Repubblica e Cantone Ticino
Consiglio di Stato

Piano direttore
cantonale

Proposte di modifiche del Piano direttore

Scheda V7 Discariche

Figura 1: Schema della discarica esistente (giallo) e del progetto di ampliamento (rosso), con collegamento della pista di cantiere²

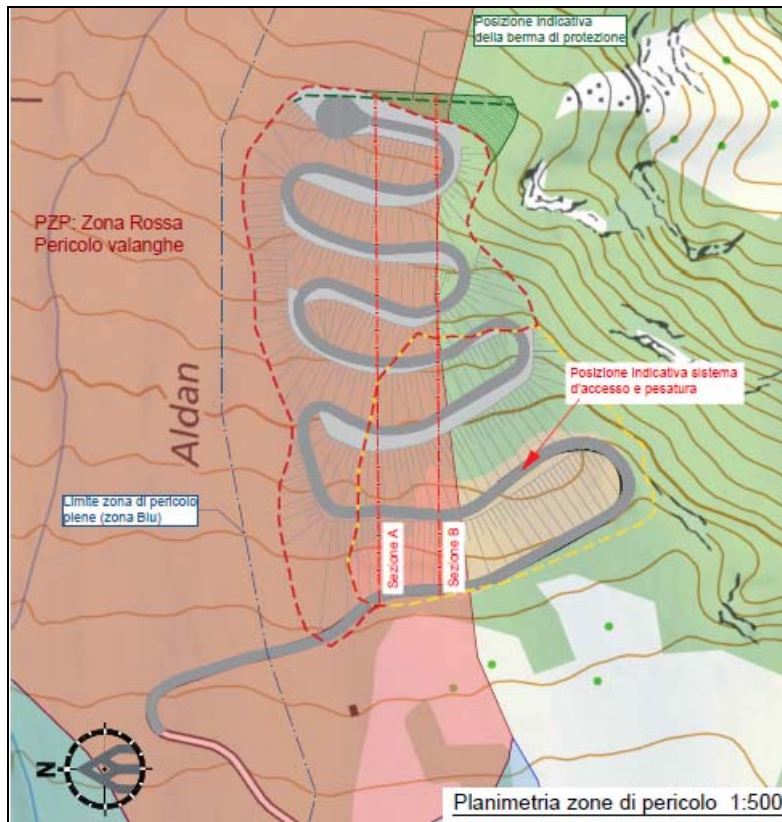
La superficie occupata dal progetto di ampliamento è di circa 2.2 ha e si trova interamente in area boschiva. L'ipotesi di ampliamento s'inserisce quindi nel contesto attuale con la volontà di creare una continuità dell'opera sia visiva che concettuale, assicurando l'allacciamento delle piste di cantiere e la creazione di un corpo unico che s'inserisca nel paesaggio. Il progetto non è quindi da intendere quale nuovo corpo slegato dall'esistente ma piuttosto come ripresa e ottimizzazione della discarica esistente in una prima fase, e poi la sua estensione verso montagna, sino a raggiungere la quota di 860 m.s.l.m.

A livello volumetrico, la discarica esistente dispone di una volumetria di progetto di 166'000 m³ sciolti (135'000 m³ compatti), di cui 75'000 m³ già occupati e 91'000 m³ ancora disponibili. Il progetto prevede un ampliamento di ulteriori 172'000 m³ (compatti) per la variante 1 e 200'000 m³ (compatti) per la variante 2, per un totale complessivo della discarica di 307'000 rispettivamente 335'000 m³.

La variante 2 contempla l'ipotesi di realizzare un vallo di protezione sulla sommità per migliorare la sicurezza in relazione al pericolo valangario. Questo comporta il deposito di ulteriori 28'000 m³ (compatti) di materiale rispetto alla variante 1.

Figura 2: Ipotesi di nuova discarica con due corpi (arancio: pianori o falsipiani / verde chiaro: scarpate con pendenza ridotta / verde scuro: scarpate ripide)

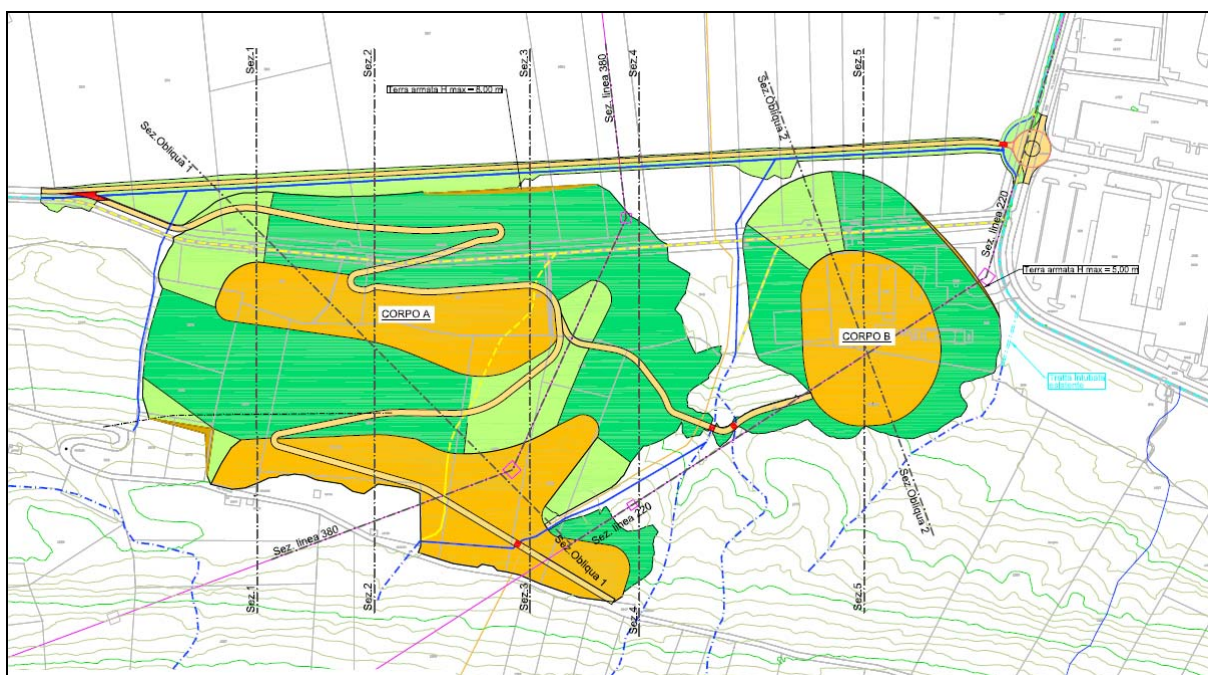
Lo studio di base propone la creazione di due volumi:

- il corpo A (ca. 660'000 m³) che si appoggia sopra la discarica di Quartino I resolvendo il mancato raccordo con la strada forestale a monte;
- il corpo B, ad est del corpo A e della valletta del Pianascio (ca. 250'000 m³) che si sviluppa in corrispondenza dell'attuale zona AP (piazza raccolta scarti vegetali, azienda forestale e alambicco), assicurando il riordino dell'intero nuovo fronte verso il piano.

Figura 5: Ipotesi di sistemazione finale

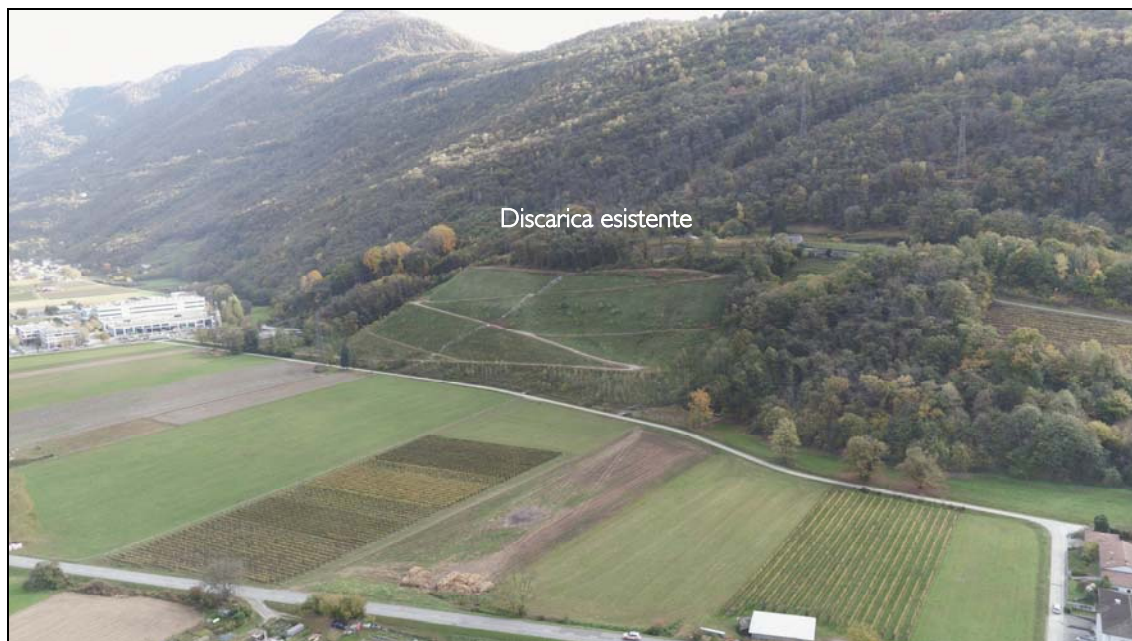
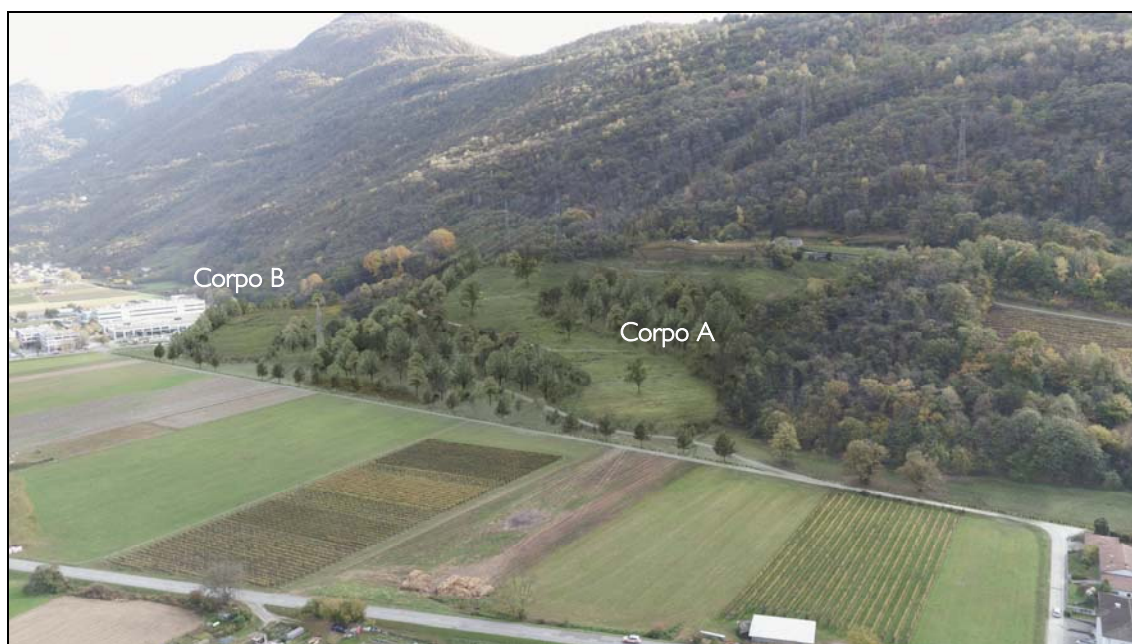
L'ipotesi di sistemazione della discarica è stata visualizzata tramite simulazioni fotografiche che forniscono una visione dell'inserimento dei corpi A e B nel paesaggio. Le simulazioni da diverse prospettive si possono trovare nell'Allegato 3 dello studio di base. Di seguito si riportano unicamente due immagini di confronto fra la situazione attuale e quella futura.
